# Bauliche Maßnahmen am Stadion Nattenberg

# Überlegungen im Nachgang zum Bautz-Festival

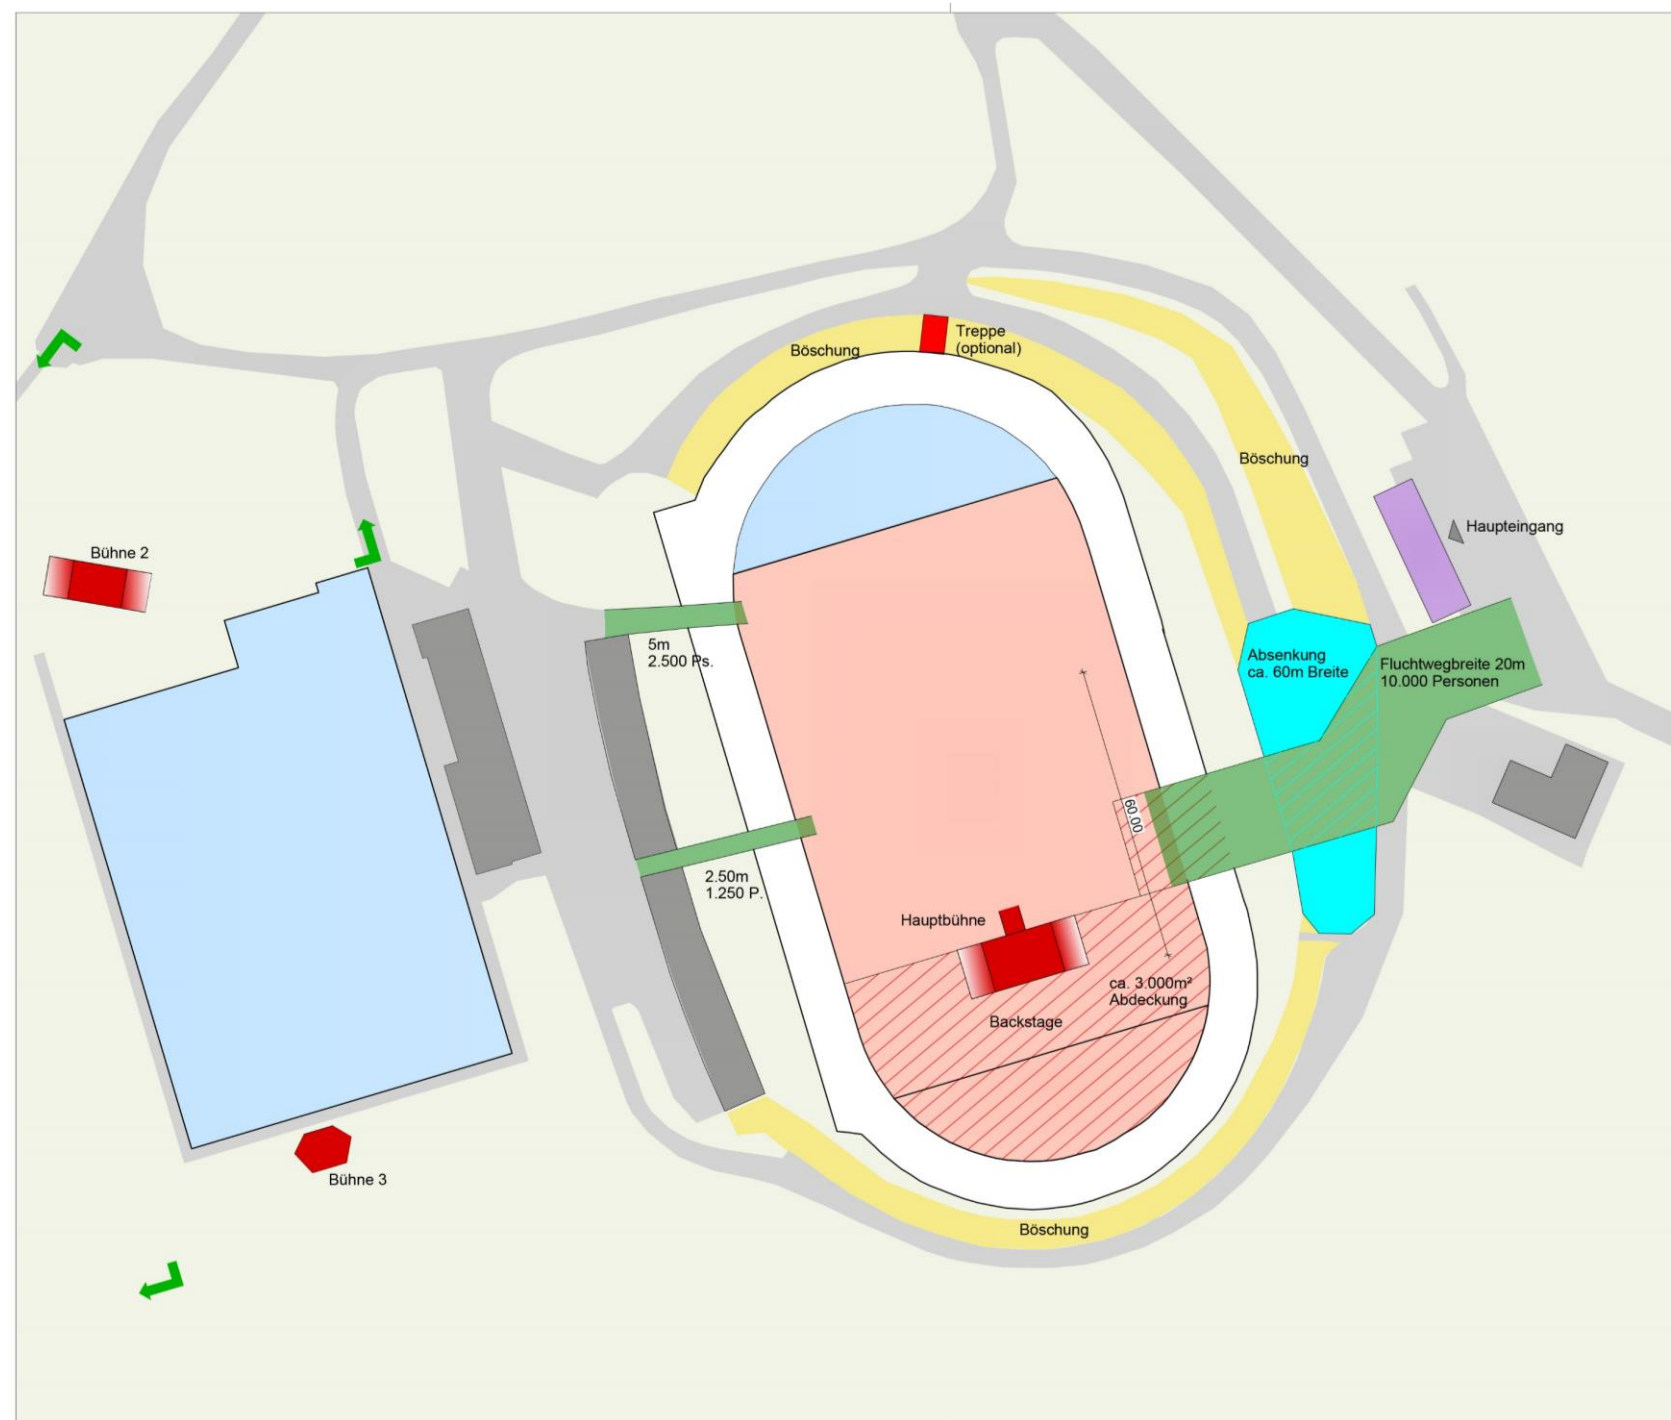
**Fehlende Fluchtmöglichkeiten**

**Fehlende Fluchtmöglichkeiten**  
**Schmale Zugänge**

**Fehlende Fluchtmöglichkeiten**  
**Schmale Zugänge**  
**Sportinfrastruktur**

Fazit:

Aufwändig in der Umsetzung  
Zeitraubend für Auf- und Abbau  
Anfällige alte Sportinfrastruktur  
Komplizierte Entfluchtung mit Treppen  
Schwierige Logistik im Auf- und Abbau  
Schwierige Logistik während der Veranstaltung.

Alles auch noch mal so umsetzbar, es sollten aber  
leichtere Wege untersucht werden.

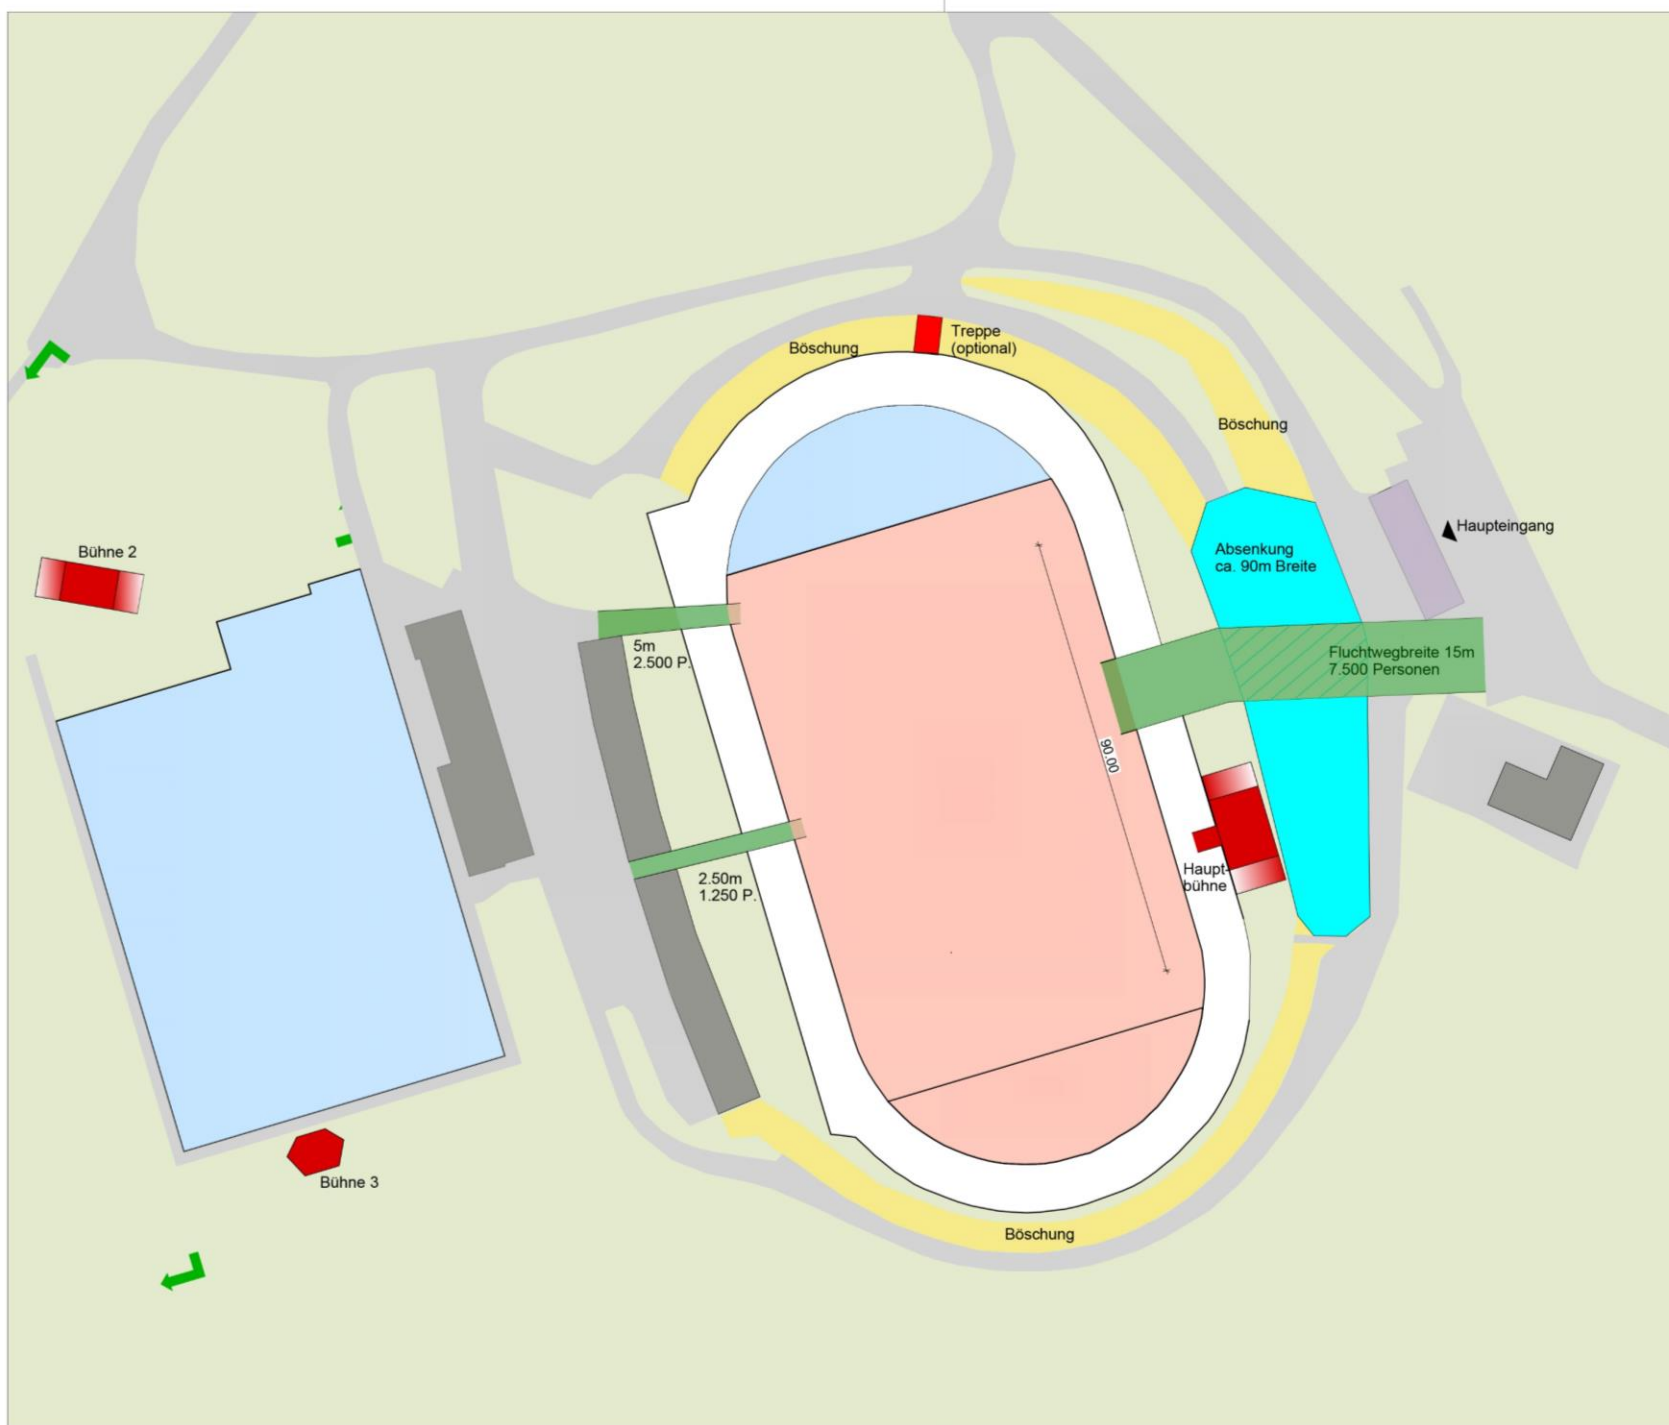
- **1. Variante aus 2019/2020**
- Öffnen des Walls
- Öffnung für Fluchtweg
- Öffnung für Zufahrt
- Rückbau Marathontor
- Neues Tor neben Haupteingang
- Zusätzliche Treppe ins Stadion
- Zufahrt direkt möglich
- Weniger Abdeckflächen
- Etwas kürzere Aufbauzeiten
- Bessere Logistik
- Breiter Fluchtweg ohne Treppe

## - 2. Variante aus 2021

- Öffnen des Walls (breiter)
- Öffnung für Fluchtweg
- Öffnung für Zufahrt
- Öffnung für Bühne
- Rückbau Marathontor
- Neues Tor neben Haupteingang
- Zusätzliche Treppe ins Stadion

- Zufahrt direkt möglich
- Kaum noch Abdeckflächen
- Aufbau unabhängig vom Sport
- Bessere Logistik
- Breiter Fluchtweg ohne Treppe
